Stavební akce:	Odkanalizování Lhoty II
Změnový list 04	
Změna stavby / projektové dokumentace č.	Změna stavby

ZL 4 - čerpání spodní vody

Změnový list č. 4:

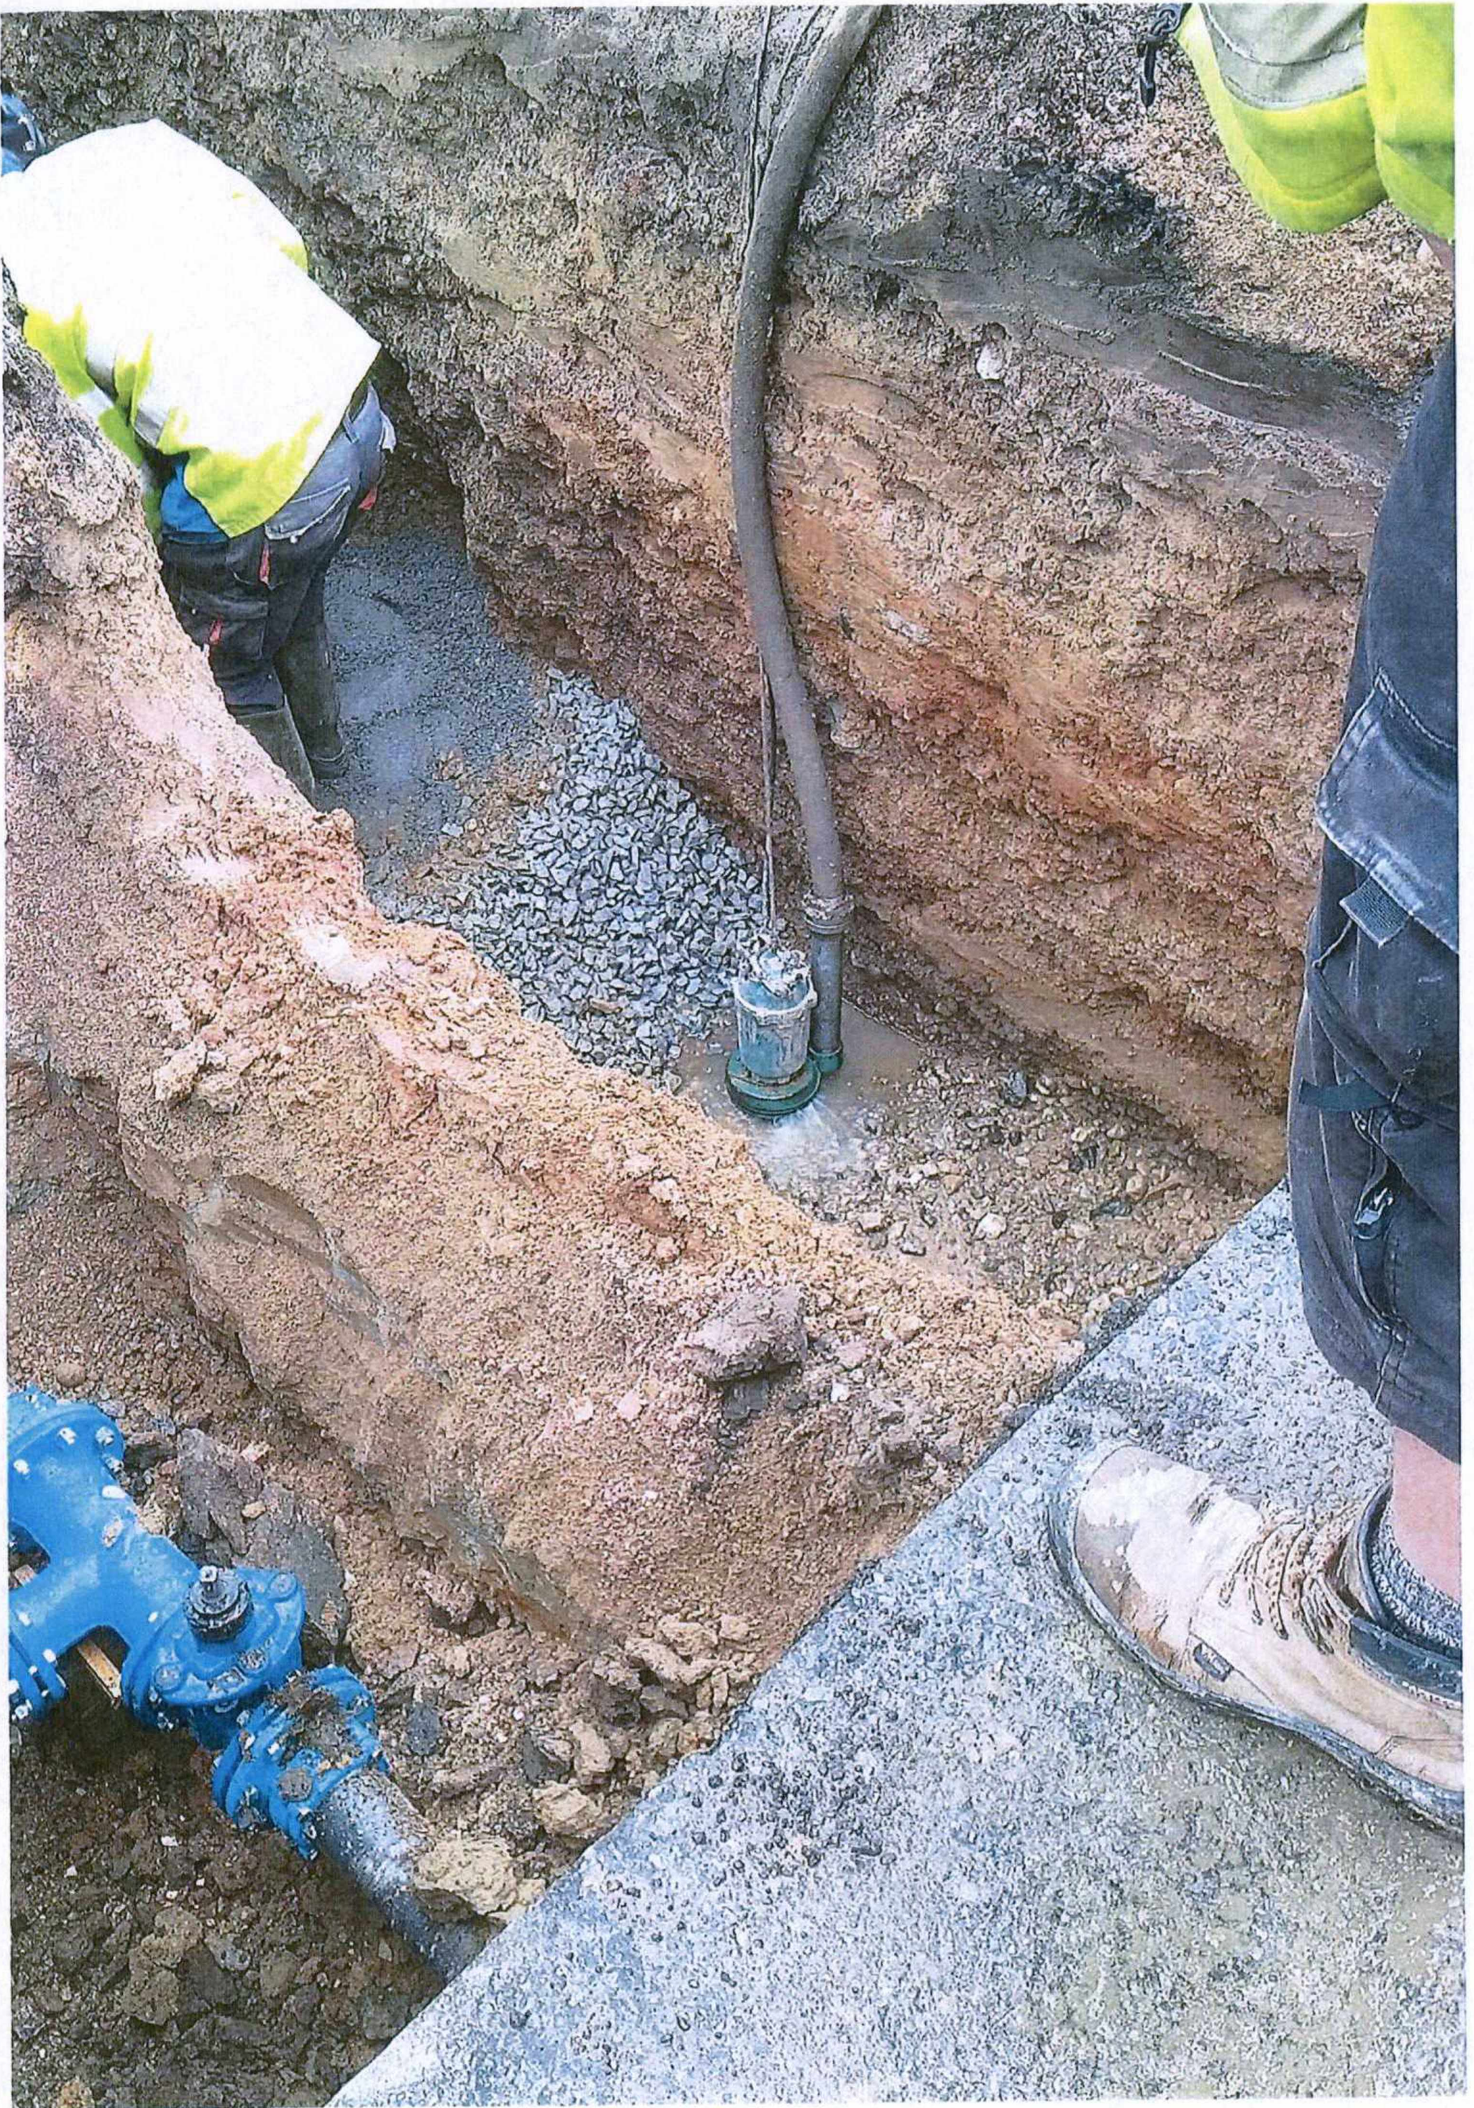
Plnění: Výkop ryhy v místě napojení v ulici Za lesem s odvozem výkopky na mezi depozit, pažení stěn ryhy, ohrazení výkopu.

Zápis z pracoviště Za lesem:

Při výkopu ryhy byl zjištěn silný přítok spodní vody.

Postup bude obdobný jako v Cedrové ulici viz. zápis ze 14. 1. 2022 L. z. 019685.
